GEMEINDE RASTEDE Landkreis Ammerland

81. Flächennutzungsplan- änderung „Solarpark Kleibrok“

frühzeitige Beteiligung der Behörden und sonstiger
Träger
öffentlicher Belange
(§ 4 (1) BauGB)

ABWÄGUNGSVORSCHLÄGE

<table><tr> <td>Projektname</td> <td>Netz</td> <td>Blatt</td> <td>10/200</td> <td>Stand</td> <td>AS-0</td> </tr><tr> <td></td> <td>Lage- und Prioritätsplan</td> <td></td> <td></td> <td></td> <td></td> </tr></table>

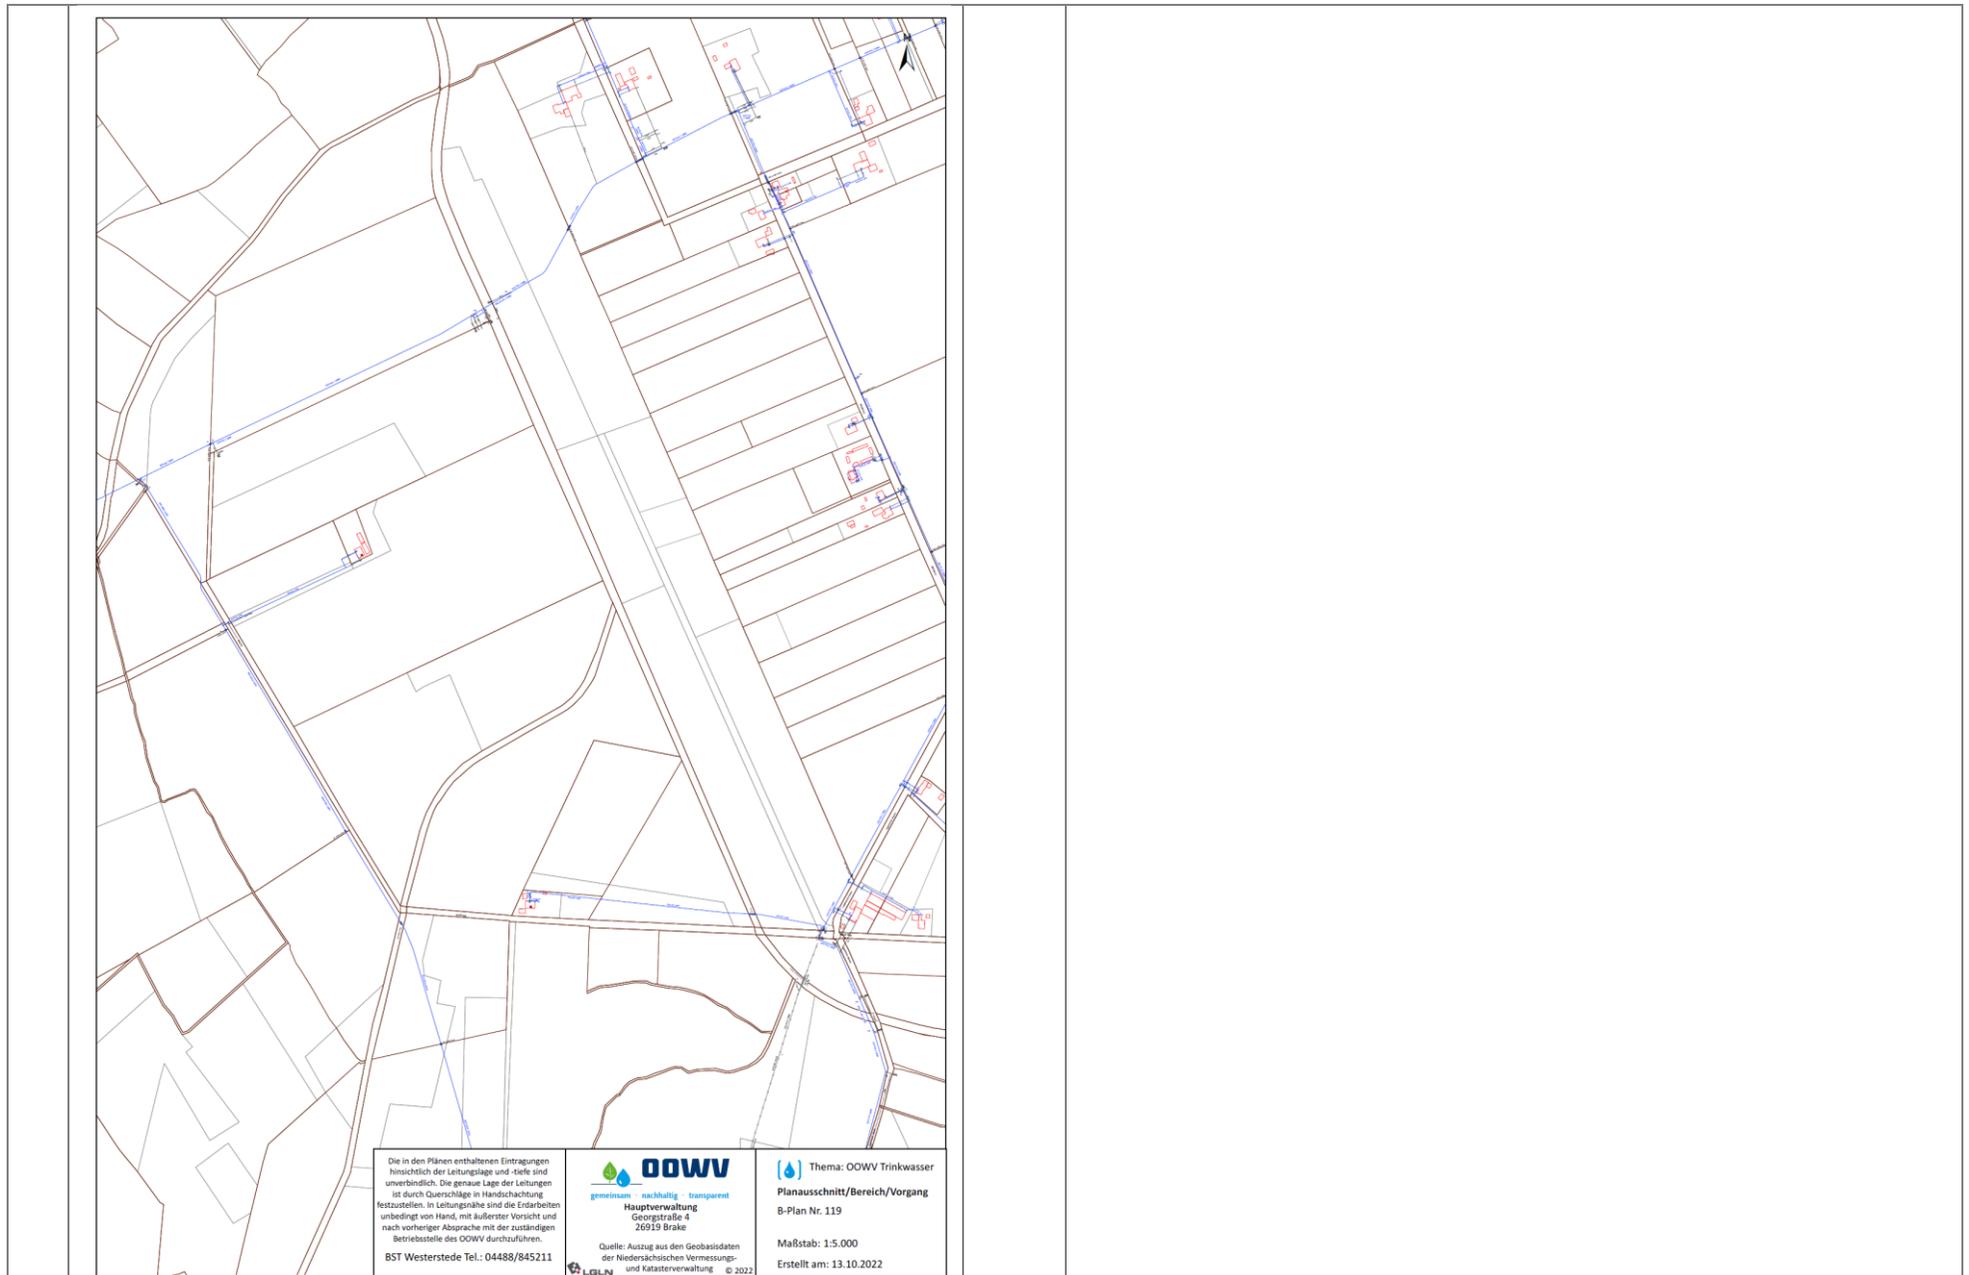
Anregungen	Abwägungsvorschläge
<p>Sollten bei Arbeiten an den Leiterseilen für die Dauer der Arbeiten jedoch die Module unterhalb der Hochspannungsfreileitung auf Kosten des Eigentümers demontiert und der erforderliche Sicherheitsabstand nach DIN EN 50341-1 (VDE 0210-1) eingehalten werden, kann einer Bebauung auch unter unserer Hochspannungsfreileitung zugestimmt werden.</p> <p>Für Einspeiseverluste durch Arbeiten an unserer Hochspannungsfreileitung übernimmt die Avacon Netz GmbH keine Haftung.</p> <p>Im Näherungsbereich zwischen Photovoltaik-Anlagen und unseren Mastfundamenten kann es zu Spannungsverschleppungen in der Photovoltaik-Anlage kommen. Die Anlage ist durch geeignete Maßnahmen zu isolieren. Solarmodule, Hilfseinrichtungen u. ä. im Näherungsbereich der Hochspannungsfreileitung müssen einem möglichen Eisabwurf standhalten. Für Schäden jeglicher Art (Eisabwurf, Spannungsverschleppung, Schäden durch Anlagenschäden u. ä.) übernimmt die Avacon Netz GmbH keine Haftung.</p> <p>Vorsorglich weisen wir darauf hin, dass mit Vogelkot sowie bei ungünstigen Witterungsverhältnissen mit Eisabwurf von den Leiterseilen unserer 110-kV-Hochspannungsfreileitung zu rechnen ist. Für solche natur- und witterungsbedingten Schäden wird von unserer Seite keine Haftung übernommen.</p> <p>An unserer Hochspannungsfreileitung können bei bestimmten Witterungsverhältnissen (Wind, Regen, Nebel oder Raureif) Geräusche/Koronaentladungen entstehen. Diese sind anlagenbedingt nicht vermeidbar und führen zu keinem Anspruch gegen die Avacon Netz GmbH.</p> <p>Durch geplante Neubauten innerhalb des Leitungsschutzbereiches und die damit verbundene Nutzungsänderung werden die statischen Anforderungen an unsere Masten erhöht. Die betroffenen Maststützpunkte müssen nach gültiger Freileitungsnorm (VDE-AR-N 4210-4 Anforderungen an die Zuverlässigkeit bestehender Stützpunkte von Freileitungen, Ausgabe 08-2014) statisch geprüft und gegebenenfalls ertüchtigt oder neu errichtet werden. Die dadurch entstehenden Kosten sind vom Verursacher zu tragen. Die Maßnahmen müssen vor der Nutzungsänderung abgeschlossen sein. Die Planung und Ausführung der Maßnahmen nehmen mehrere Monate bis zur Umsetzung in Anspruch. Bitte berücksichtigen Sie dies bei Ihrer weiteren Planung.</p> <p>Beim Betrieb von Hochspannungsanlagen entstehen elektrische und magnetische Felder. Die Grenzwerte unserer Hochspannungsanlagen werden nach der Bundesimmissionsschutzverordnung (26. BImSchV, in der Fassung der Bekanntmachung vom 14. August 2013) eingehalten. Sollte Ihr</p>	<p>Die nebenstehenden Hinweise werden zur Kenntnis genommen bzw. berücksichtigt.</p>

Anregungen	Abwägungsvorschläge
<p>geplantes Vorhaben Einfluss auf die Einhaltung der gesetzlichen Grenzwerte haben, sind die dadurch entstehenden Kosten, z. B. durch betriebliche Anpassung bis hin zur Ertüchtigung unserer Leitung, vom Verursacher zu tragen.</p> <p>Der Einwirkungsbereich zur Einhaltung der Grenzwerte von elektrischen Anlagen ist in der Allgemeinen Verwaltungsvorschrift zur Durchführung der Verordnung über elektromagnetische Felder (26. BImSchVVwV, in der Fassung vom 26. Februar 2016) ergänzend zur 26. BImSchV geregelt und umfasst bei Freileitungen mit einer Spannung ab 110 kV einen Radius von 200,00 m um die jeweiligen elektrischen Anlagen.</p> <p>Nach Abschluss der Baumaßnahme ist der Avacon Netz GmbH vom Antragsteller ein Nachweis zu erbringen, dass die Grenzwerte nach der 26. BImSchV und der 26. BImSchVVwV eingehalten werden.</p> <p>Bei einer Änderung der Flurstücke (Teilungen, Zusammenlegungen o. Ä.) sind alle Rechte des alten Bestandes auf den neuen Bestand zu übernehmen. Dies trifft für alle Flurstücke zu, die sich innerhalb des Leitungsschutzbereiches unserer 110-kV-Hochspannungsfreileitung befinden. Für die betroffenen Grundstücke ist eine neue Dienstbarkeit nach aktuellem Stand abzuschließen.</p> <p>Im Radius von 10,00 m um sichtbare Mastfundamente sind jegliche Maßnahmen untersagt. Die Maststandorte unserer Hochspannungsfreileitungen müssen für Unterhaltungsmaßnahmen zu jeder Zeit, auch mit schwerem Gerät wie z.B. Lastkraftwagen oder Kran, zugänglich sein.</p> <p>Bei einer Einfriedung des Grundstückes ist der Avacon Netz GmbH oder in unserem Auftrag arbeitenden Dritten jederzeit eine Zufahrt zu unseren Maststandorten zu gewährleisten.</p> <p>Zur Oberfläche neu geplanter Straßen und Verkehrswege müssen die Sicherheitsabstände, gemäß DIN EN 50341-1, im Freileitungsbereich gewährleistet sein.</p> <p>Bäume mit einer großen Endwuchshöhe dürfen innerhalb des Leitungsschutzbereiches nicht angepflanzt werden, da andernfalls die Einhaltung der Sicherheitsabstände in kürzester Zeit nicht mehr gewährleistet ist.</p> <p>Empfehlenswert sind standortgerechte Wildgehölze wie Büsche und Sträucher bis zur Kategorie Großsträucher, die mit geringer Wuchshöhe einen dauerhaft ausreichenden Abstand zu den Leiterseilen einhalten.</p> <p>Eine Freischaltung unserer 110-kV-Hochspannungsfreileitung ist aus unterschiedlichen Gründen nicht immer möglich. Ob eine Freischaltung unserer 110-kV-Hochspannungsfreileitung für Arbeiten innerhalb des Leitungs-</p>

Projektname	Netz	Blatt	10/200	Stand	AS-0	Technische Erkennung	Erstellt durch	Genehmigt von	Art	Ausgabestadium	Datum	NE-IL-TBF	Hubel & Partner AG	NE-IL-TBF	10/200	Entwurf	07		Objekt	100kV-ILg 116-16-006 Abzw. Oldenburg/N		Übersicht	07		Hersteller - Gesamtverlänger						LDN						Titel						Lage- und Prioritätsplan						Projekt-Nr. 000-000-000						Projekt-Nr. 000-000-000					
Projektname	Netz	Blatt	10/200	Stand	AS-0																																																								
Technische Erkennung	Erstellt durch	Genehmigt von	Art	Ausgabestadium	Datum																																																								
NE-IL-TBF	Hubel & Partner AG	NE-IL-TBF	10/200	Entwurf	07																																																								
	Objekt	100kV-ILg 116-16-006 Abzw. Oldenburg/N		Übersicht	07																																																								
	Hersteller - Gesamtverlänger																																																												
	LDN																																																												
	Titel																																																												
	Lage- und Prioritätsplan																																																												
	Projekt-Nr. 000-000-000																																																												
	Projekt-Nr. 000-000-000																																																												
<p>OOWV Georgstr. 4 26919 Brake</p>																																																													
<p>wir bedanken uns für die Übersendung der Unterlagen zum oben genannten Vorhaben und für die Beteiligung als Träger öffentlicher Belange. Nach Prüfung der Unterlagen nehmen wir wie folgt Stellung:</p> <p>Im Bereich des Plangebietes befinden sich Versorgungsleitungen des OOWV.</p> <p>Wir bitten Sie sicherzustellen, dass die Leitungen weder mit einer geschlossenen Fahrbahndecke, außer in Kreuzungsbereichen, noch durch Hochbauten überbaut werden. Außerdem ist eine Überpflanzung der Leitungen oder anderweitige Störung oder Gefährdung in ihrer Funktion auszuschließen. Um für die Zukunft sicherzustellen, dass eine Überbauung der Leitungen nicht stattfinden kann, werden Sie gebeten, ggf. für die betroffenen Leitungen ein Geh-, Fahr- und Leitungsrecht einzutragen.</p>	<p>Die Leitungen und deren Schutzbereiche werden im Bebauungsplan als nicht überbaubare Fläche ohne Pflanzgebote festgesetzt.</p> <p>Der Anregung wird gefolgt.</p>
